# **NUOVO PIGNONE S.r.l.**

## **Stabilimento di Firenze**

***Verifica di assoggettabilità a VIA***

**Relazione tecnica integrativa**

Mappa acustica - VAR\_ID3 – Posa cunicoli e basamenti rack

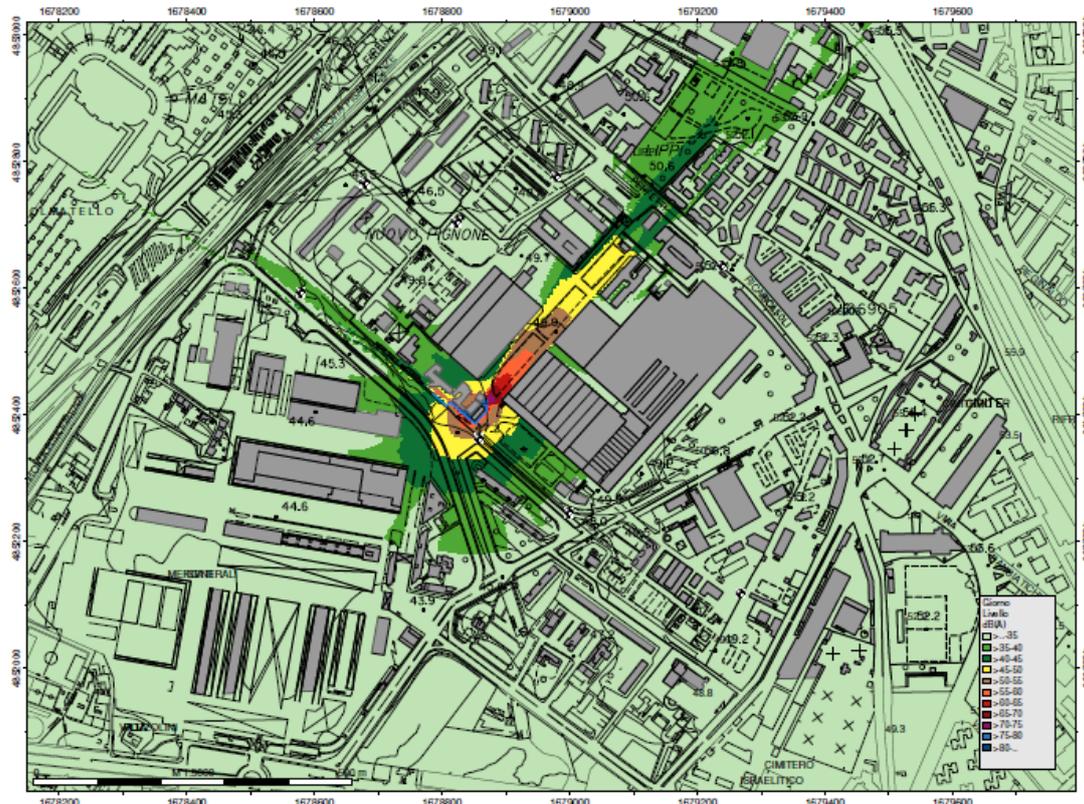
"Per quanto riguarda la fase di cantiere, inoltre, lo studio preliminare ambientale non descrive adeguatamente gli impatti ambientali generati. Si richiede, pertanto, al Proponente di integrare il SIAP con la caratterizzazione degli impatti ambientali relativi a tale fase, nonché di indicare, ove necessarie, le opere di mitigazione messe in atto al fine di minimizzare gli impatti di cui trattasi. Nella fase di cantiere si intende compresa la dismissione degli impianti afferenti al vecchio cogeneratore. Si richiede, altresì, di chiarire il destino dei camini del vecchio impianto di cogenerazione."

In conclusione, è possibile affermare che, nonostante le attività di cantiere per la realizzazione della Nuova Cogenerazione, in tutte le postazioni perimetrali dello stabilimento è ancora rispettato il limite di emissione in accordo con quanto previsto dai criteri definiti nel Piano di Monitoraggio; non si è pertanto ritenuto necessario procedere alla valutazione degli impatti in corrispondenza della facciata degli edifici più esposti. Per quanto sopra esposto, si ritiene **non significativo** l’impatto acustico in fase di cantiere.

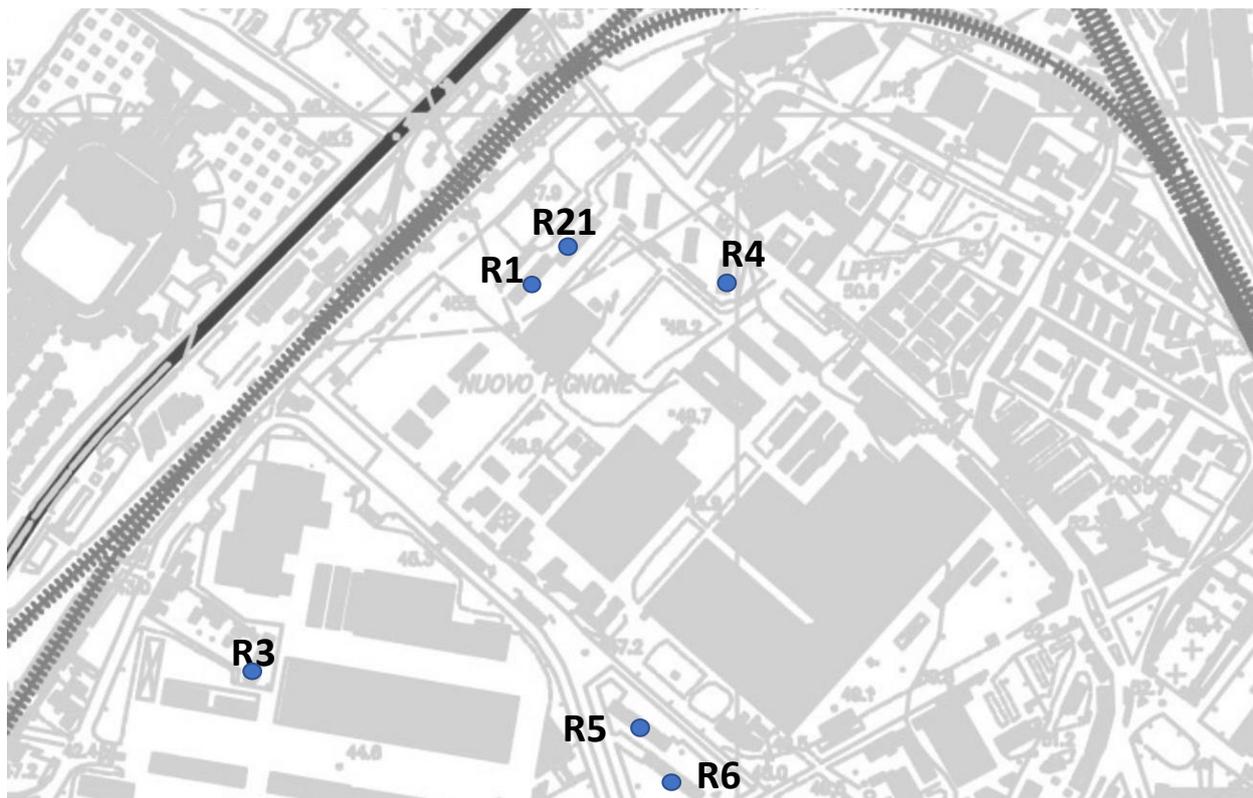
*"Relativamente all'inquadramento progettuale ed, in particolare, con riferimento alla valutazione delle alternative di localizzazione del progetto il Proponente afferma che 'Ulteriori alternative non sono state prese in considerazione per motivi logistici e di organizzazione interna dello stabilimento; preme evidenziare come tali alternative non avrebbero avuto impatti differenti rispetto alla soluzione adottata'. Mancando una descrizione e una valutazione delle alternative non è chiaro come il Proponente possa fare questa affermazione. Al contrario, il progetto prevede di spostare la localizzazione della centrale di cogenerazione in un'area prossima al confine di stabilimento, con crescente probabilità, pertanto, di generare impatti su eventuali recettori sensibili dovessero trovarsi al di fuori dello stabilimento, nonostante le migliori performance delle macchine che il Proponente intende installare al fine di adeguare l'impianto alle BAT. Si richiede, pertanto, un esame approfondito di ulteriori alternative localizzative dei nuovi impianti all'interno del sito di impianto."*

La turbina a gas modello LT5 non potrà essere installata nell'attuale posizione della PGT5 principalmente per motivi di ingombro.

Il progetto realizzato dall'ingegneria BHGE per la nuova LT5 prevede uno skid a sé stante con relativo generatore, motivo per il quale l'attuale spazio non risulta più sufficiente.
